Parecer Técnico de Licença Ambiental Simplificada (RAS) nº 56162151

PA COPAM Nº: 2540/2022	SITUAÇÃO: Sugestão pelo indeferimento
EMPREENDEDOR: Graminete Granitos Minete Ltda.	CNPJ: 02.353.502/0001-21
EMPREENDIMENTO: Graminete Granitos Minete Ltda.	CNPJ: 02.353.502/0001-21
MUNICÍPIO: Lajinha	ZONA: Rural

O empreendimento Graminete Granitos Minete Ltda atua no ramo de extração de rochas ornamentais, exercendo suas atividades na zona rural do município de Lajinha, MG. Em 01/07/2022, foi formalizado, via SLA, o processo administrativo de licenciamento ambiental simplificado nº 2540/2022, via Relatório Ambiental Simplificado (RAS), solicitando a ampliação de produção.

Imagen 3: imagem extraída do relatório fotográfico, página 4

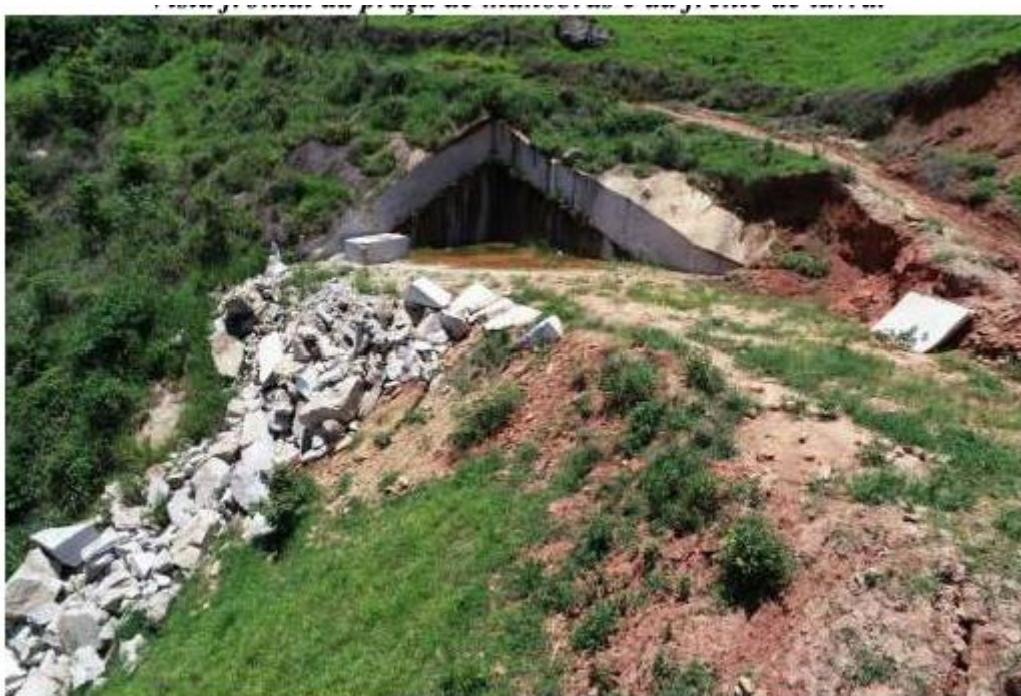
O que se vê na verdade é que o rejeito não vem sendo descartado de forma controlada e planejada, como afirmado pelo empreendedor; a imagem abaixo, apresentada no RAS, comprova tal afirmação:

Não se percebe que houve o cuidado de se construir o depósito, conforme as orientações técnicas contidas no projeto; não se identifica a construção de uma base com blocos maiores, permitindo uma maior drenabilidade das águas pluviais e, consequentemente, uma maior estabilidade dos taludes. Percebe-se aliás que o depósito provavelmente apresenta uma declividade superior ao ângulo de repouso dos matacões (blocos de grandes dimensões) mostrados na imagem acima (**Imagen 3**), o que explicaria encontrar blocos de variadas dimensões ao longo do depósito. Na verdade, a justificativa apresentada para a não implantação (Ver página 6, último parágrafo) da pilha, no local original, de que ela seria instável, fornecendo risco de escorregamento de material, parece não ter sido levada em conta na implantação do depósito atual de rejeito: o que se vê pela imagem é

que ele sim apresenta risco para os envolvidos na atividade de disposição do rejeito. Não é possível identificar qualquer estrutura, natural ou construída, para a sua contenção ou estabilização. Não é possível identificar qualquer indício de um sistema ou dispositivo de drenagem pluvial a montante do depósito; não se percebe a aplicação de qualquer característica geométrica da pilha, apresentada no projeto.

Não se pode aceitar tal procedimento praticado pelo empreendedor (dispor do seu estéril/rejeito em um bota-fora, sem nenhum controle de drenagem e estabilidade), simplesmente “*por ser uma metodologia amplamente difundida nas atividades de mineração, no Brasil e no mundo, que utilizam a metodologia de lavra a céu aberto, principalmente nas minas de rocha ornamental*” (afirmação extraída da página 10, do projeto apresentado, na nova formalização).

O empreendedor deverá remover o bota fora do empreendimento para a área originalmente proposta para a construção da pilha de rejeito/estéril; caso não remova, deverá apresentar projeto da pilha de estéril e ou rejeito, para o local onde se encontra o bota fora, demonstrando que o local possui capacidade de armazenamento de todo o rejeito/estéril gerado durante a vida útil do empreendimento. O projeto deverá conter também a demonstração matemática da condição de estabilidade da pilha, com a ART de profissional qualificado para tal (engenheiro de minas, engenheiro geotécnico, engenheiro geológico).

E, o mais importante, caso se comprova a condição de estabilidade da pilha, apresentar comprovação, em uma nova formalização, em um relatório descritivo e fotográfico de toda a adequação física e técnica da pilha: reconformação topográfica, construção de sistema de drenagem pluvial ao longo da pilha, construção de dispositivos de contenção e estabilização da pilha etc.
